# Protokol o změně díla

Změnový list č. 040

Předmět díla:	<b>Rekonstrukce Střední školy COPTH Českobrodská</b>
Objekt:	č.p. 32a, ulice Českobrodská
Objednatel :	Střední škola - Centrum odborné přípravy technickohospodářské, Praha 9, Poděbradská 1/179 , IČ: 14891212
Zhotovitel:	Subterra a.s., Koželužská 2246/5, Libeň, IČ 453 09 612
Správce stavby:	BYDLEX s.r.o., U Zvonařky 994/15 120 00 Praha 2, IČ: 05420237
TDS:	BYDLEX s.r.o., U Zvonařky 994/15 120 00 Praha 2, IČ: 05420237
Projektant:	ECOTEN s.r.o., Lublaňská 1002/9, 120 00 Praha 2, IČ 29136440
Hl. projekt. Manažer	Leon Taurus s.r.o., Washingtonova 1599/17, Praha 1, IČ 04301188

## Popis změny: Doplnění venkovní komunikace

Příloha č.1 – Situace – Venkovní komunikace

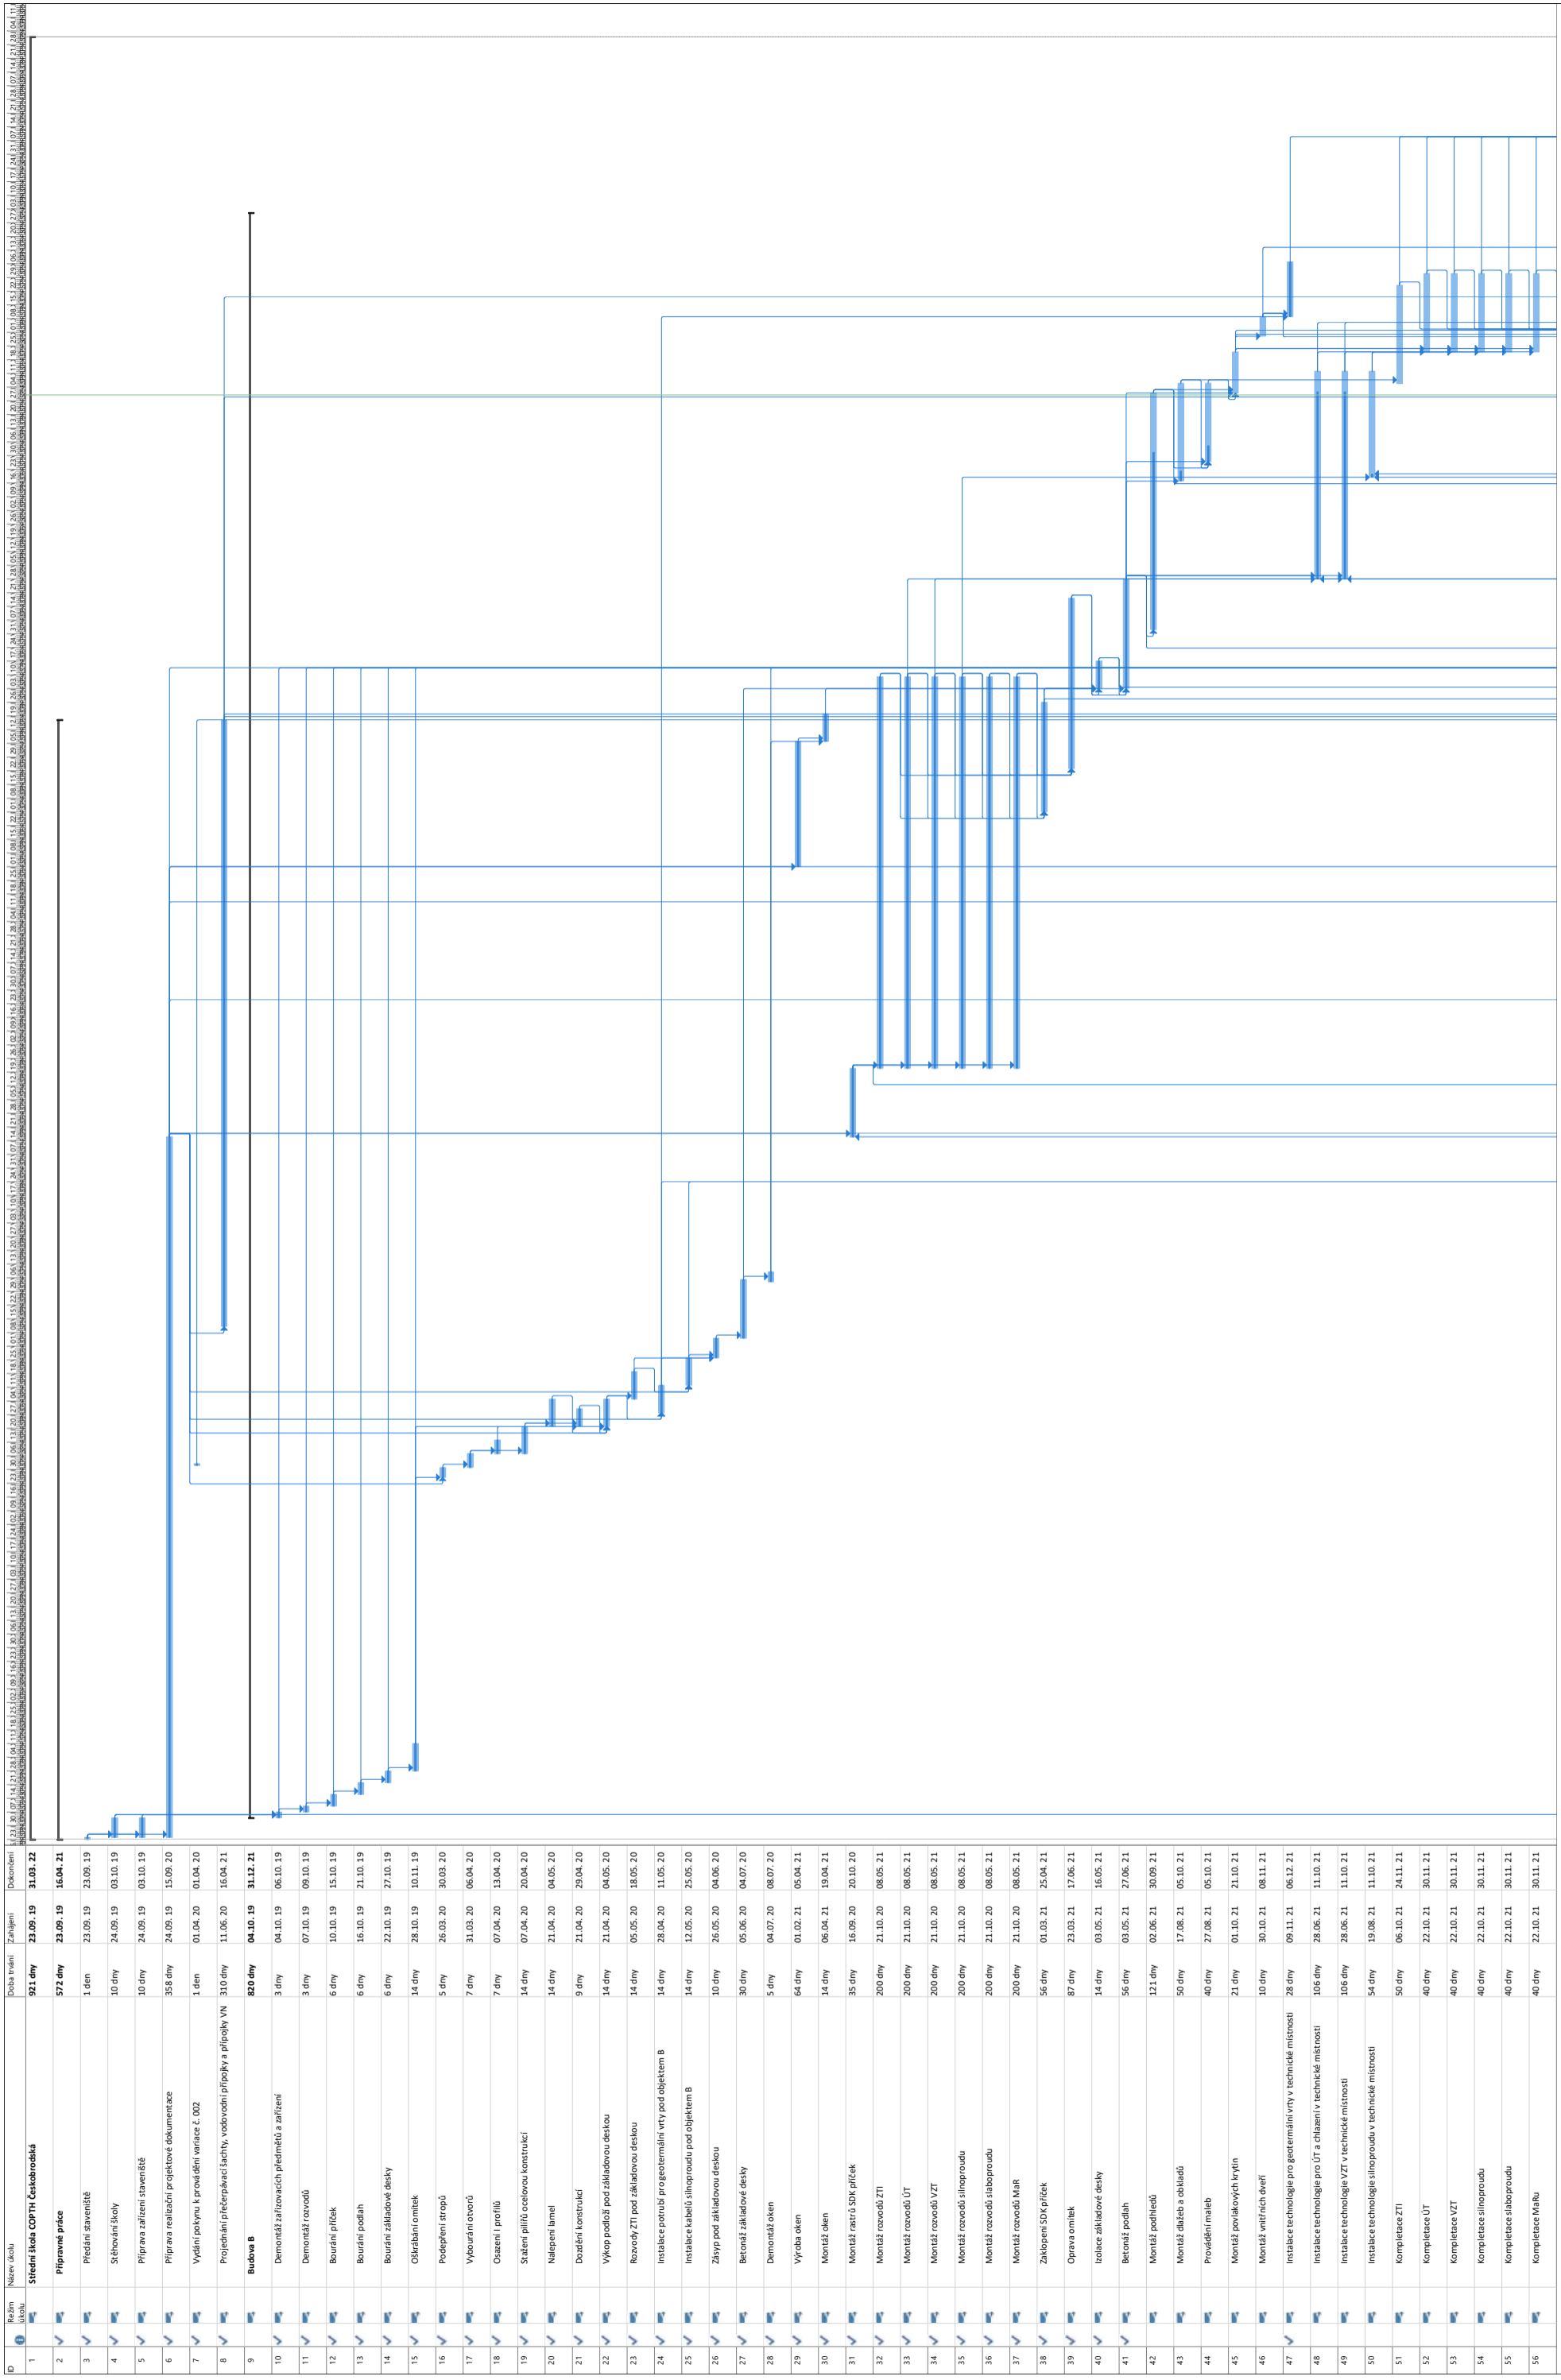
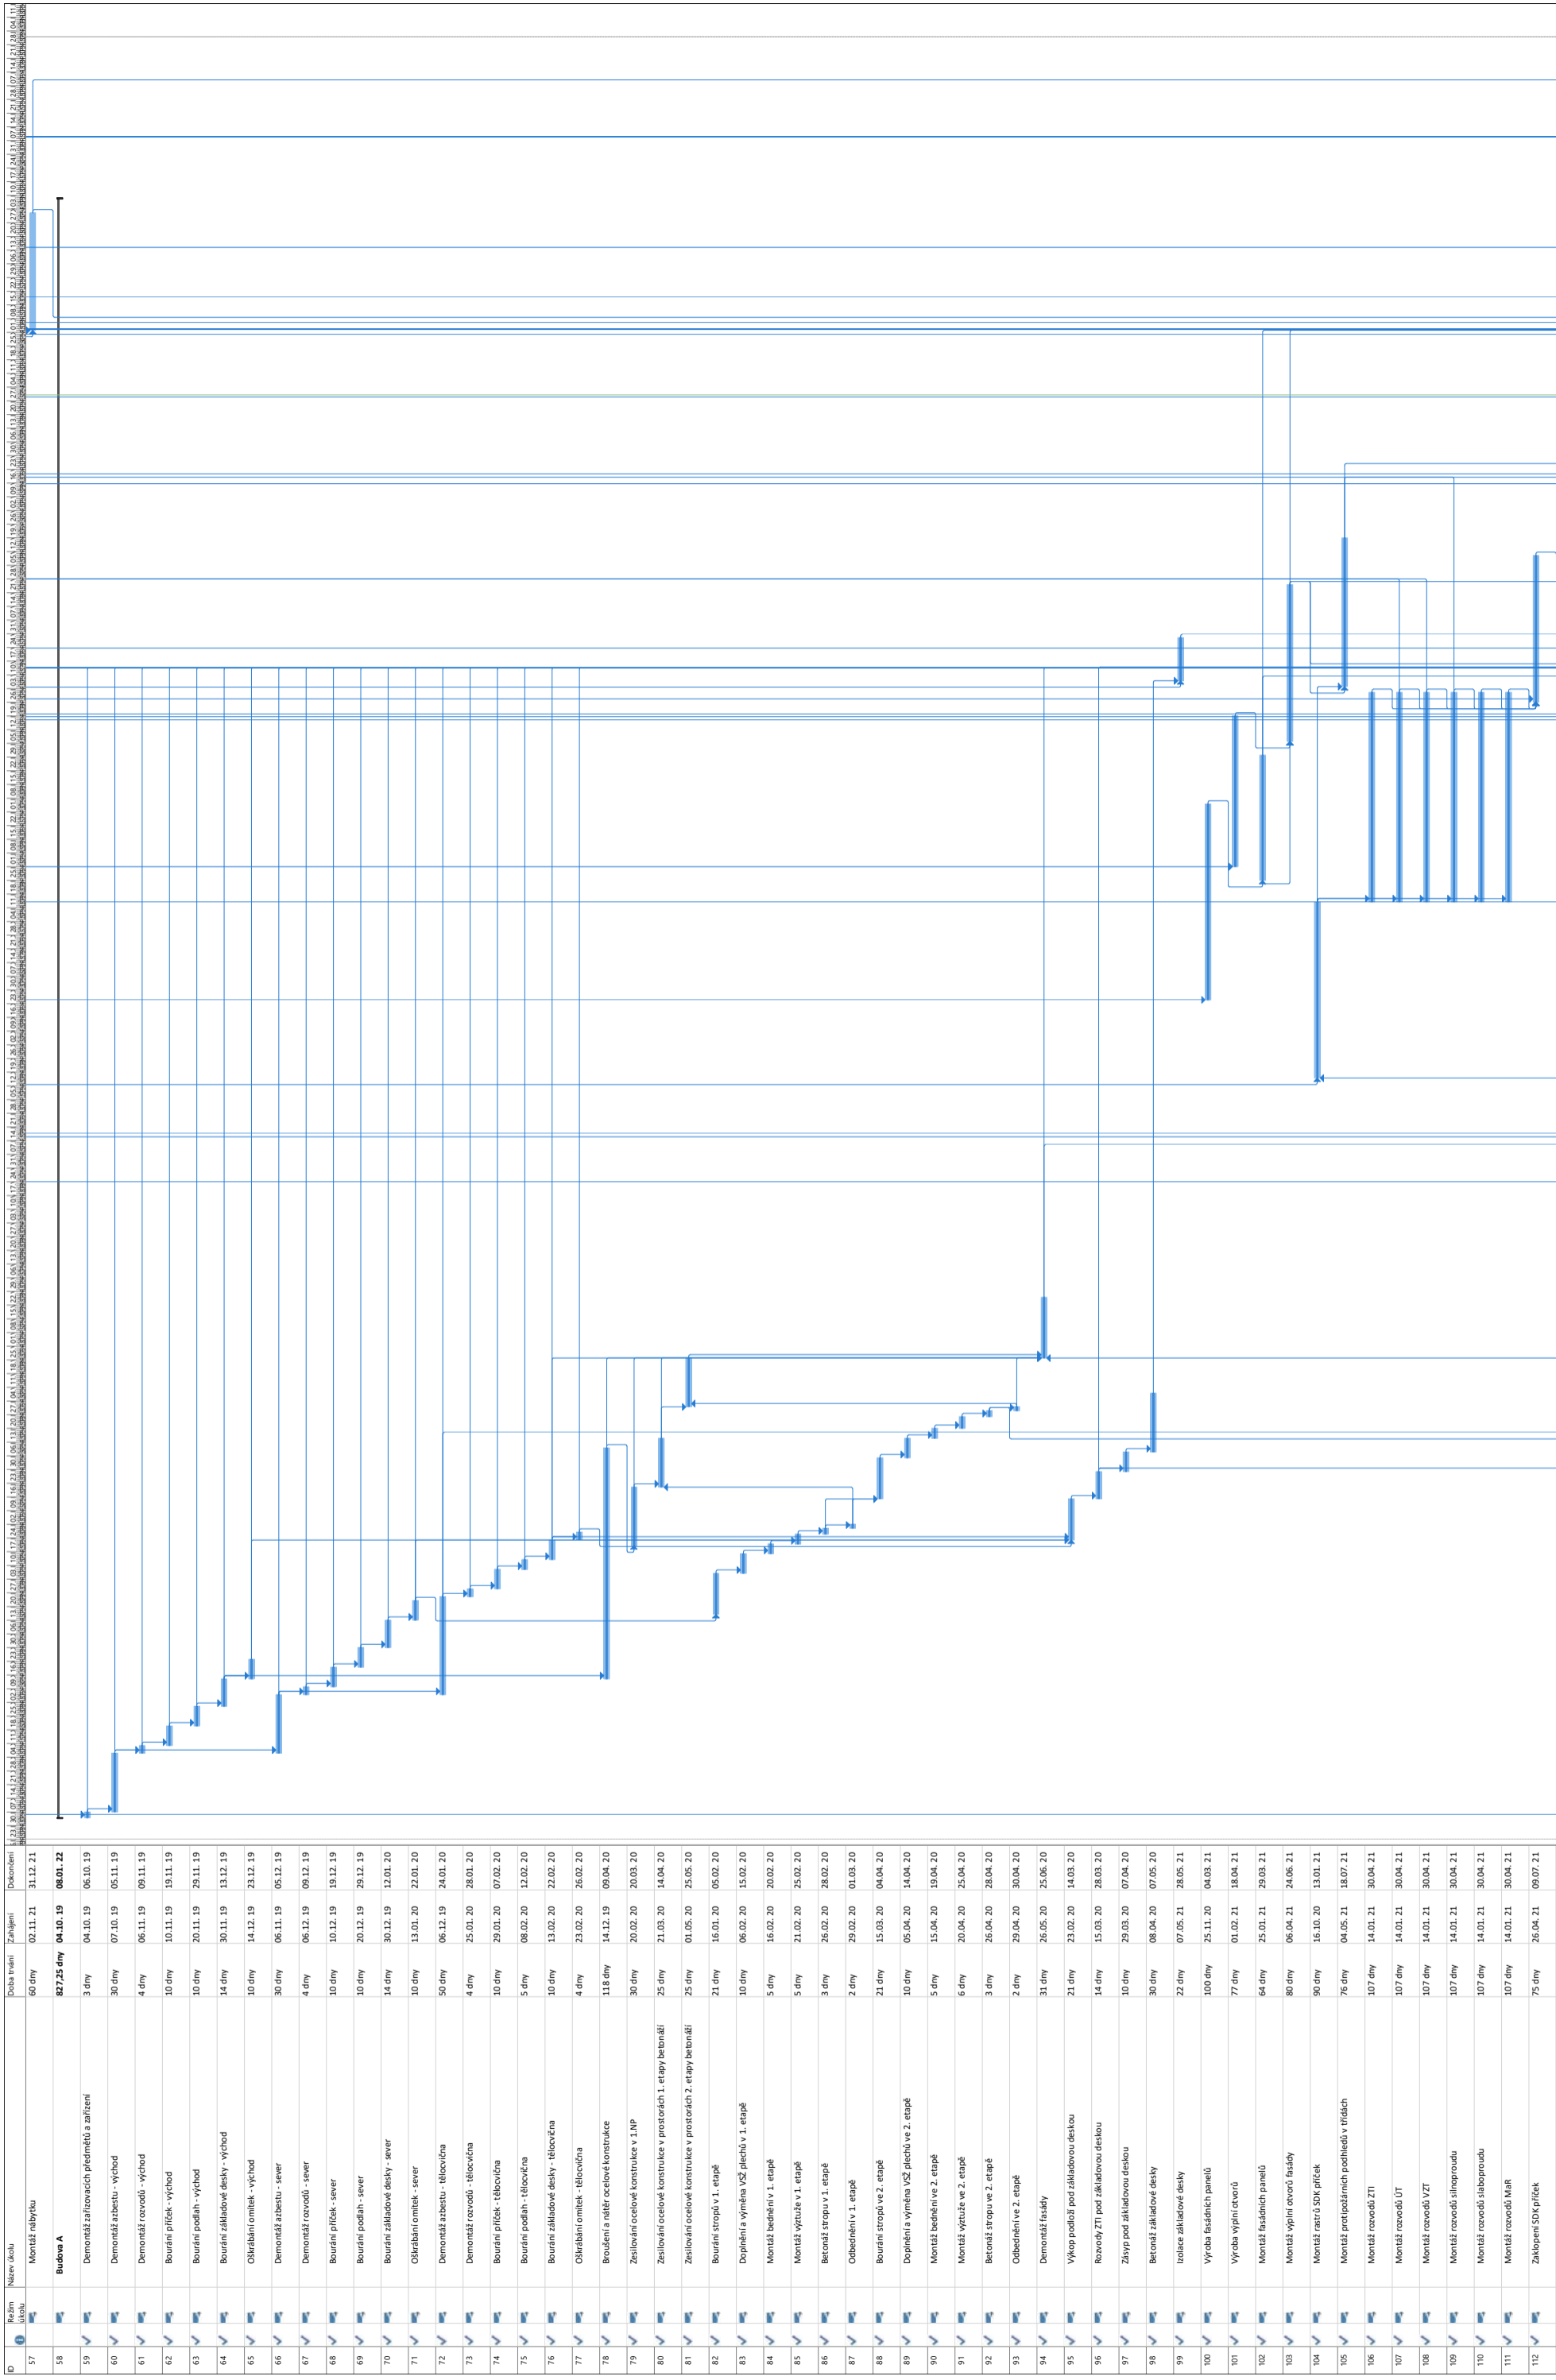
Zadávací dokumentace výslovně neobsahovala nové venkovní komunikace označené červeně dle Přílohy č. 1. Objednatel požaduje její doplnění pro zajištění funkčnosti celého objektu resp. pro zajištění plnohodnotného vstupu do tělocvičny a zadního vchodu do objektu B. V zadávací dokumentaci byl vstup do objektu řešen pouze po nové komunikaci hl. vstupem a prostorem atria, kde má zhotovitel provést nové zpevněné plochy pomocí betonové dlažby. Vstup z boční strany do tělocvičny a zadního vchodu do objektu B nebyl nijak řešen, resp. tyto plochy byly nazvány jako stávající zpevněné plochy asfaltové. V těchto plochách je však zhotovitel povinen provádět práce související s dokončením díla (sítě, kanalizace, úpravy zeleně apod.). Výše uvedené plochy je nezbytně nutné řešit jako nové, jelikož zajišťují plnohodnotný vstup jak do jmenovaných prostor. Bez těchto venkovních komunikací nebude možné tyto vchody plnohodnotně užívat a nebyl by zajištěn funkční chod a bezpečný přístup do celé budovy.

Správce stavby dále sděluje, že v rámci schvalovacího procesu žádosti o změně termínu pro dokončení stavby vznikl požadavek na změnu rozsahu komunikací při východní straně budovy. Zhotovitel požadavek na úpravu rozsahu venkovní komunikace zpracoval a formou nového vyčíslení, dne 16. 12. 2021, předložil ke schválení. Změna rozsahu prací nebyla podstatnou změnou pro úpravu lhůty pro dokončení stavby. Správce stavby proto nepožadoval upravit harmonogram prací.

1. Doplněné venkovní komunikace dle Přílohy č.1 včetně obruby a úpravy pojezdových poklopů a mříží
2. Zpracování do dokumentace pro provedení stavby a skutečného provedení
